**АКТ ОБСЛЕДОВАНИЯ
К ПАСПОРТУ ДОСТУПНОСТИ
объекта социальной инфраструктуры (здание детского сада)**

- 1.1. Наименование (вид) объекта : средняя общеобразовательная школа
1.2. Адрес объекта : РФ, Хабаровский край, 681000 город Комсомольск-на-Амуре, улица Сортировочная, дом № 4.

Фото №1

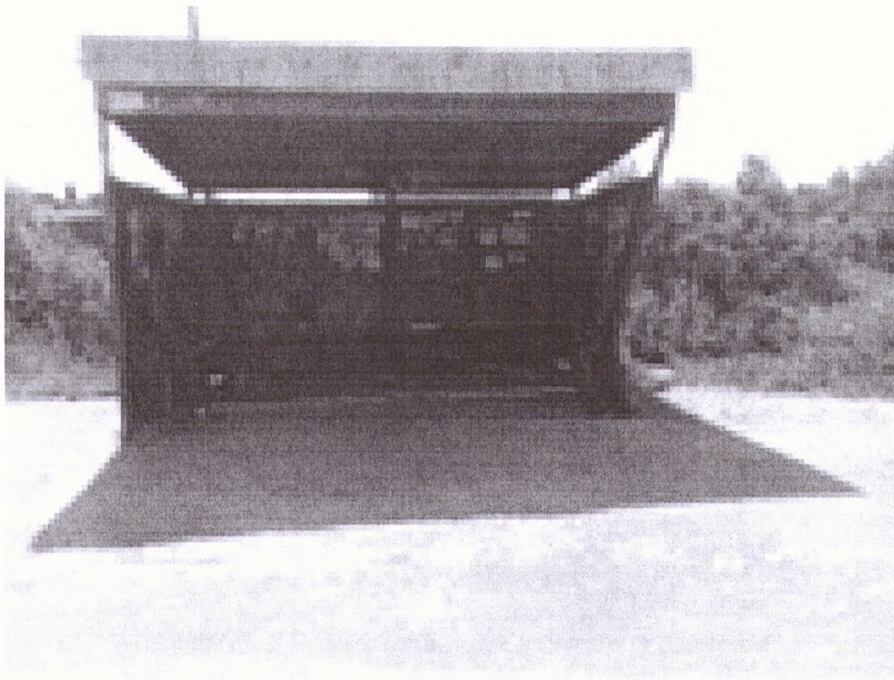
№ п/п	Наименование функционально-планировочного элемента	Наличие элемента			Выявленные нарушения и замечания		Работы по адаптации объектов	
		есть/нет	№ на плане	№ фото	Содержание	Значимость для инвалидов (категория)	Содержание	Виды работ
1.1	Вход (входы) на территорию	есть		Фото №1	На входе на территорию не размещена информация о схеме движения инвалидов по территории; нет кнопки вызова	К,О	Разместить информацию.	Текущий ремонт
1.2	Путь (пути) движения на территории	есть		Фото № 2,3	-----	-----	-----	
1.3	Лестница (наружная)	нет		Фото № 5	-----	-----	-----	
1.4	Пандус (наружный)	нет			отсутствуют			
1.5	Автостоянка и парковка	есть			Нет знаков парковка и автостоянка		Установить знак парковка и разметка	Текущий ремонт
	ОБЩИЕ требования к зоне				Привести в соответствие

Фото № 7

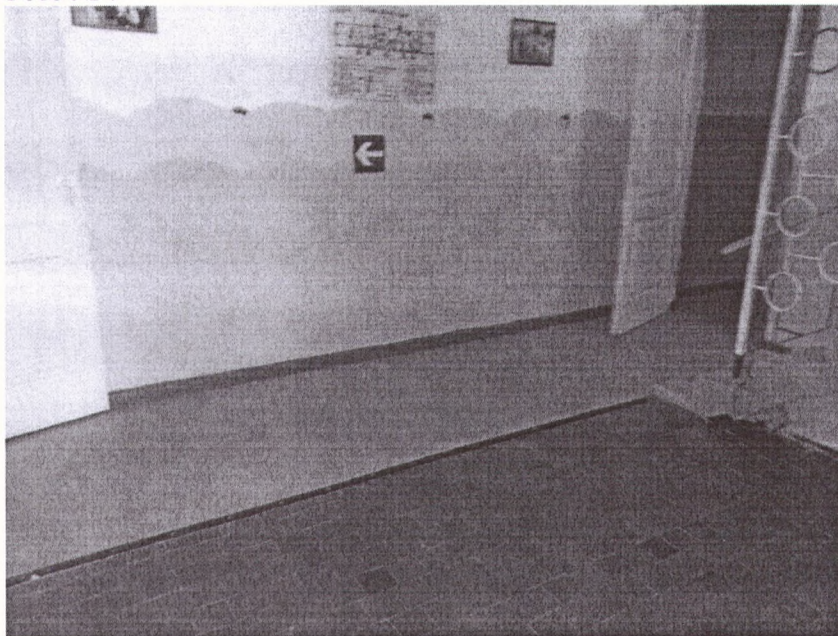
3.1	Коридор (вестибюль, зона ожидания, галерея, балкон)	есть		Фото № 7	Отсутствуют тактильные обозначения	С	Привести в соответствие	Текущий ремонт
3.2	Лестница (внутри здания)	нет		Фото № 8	-----	-----	-----
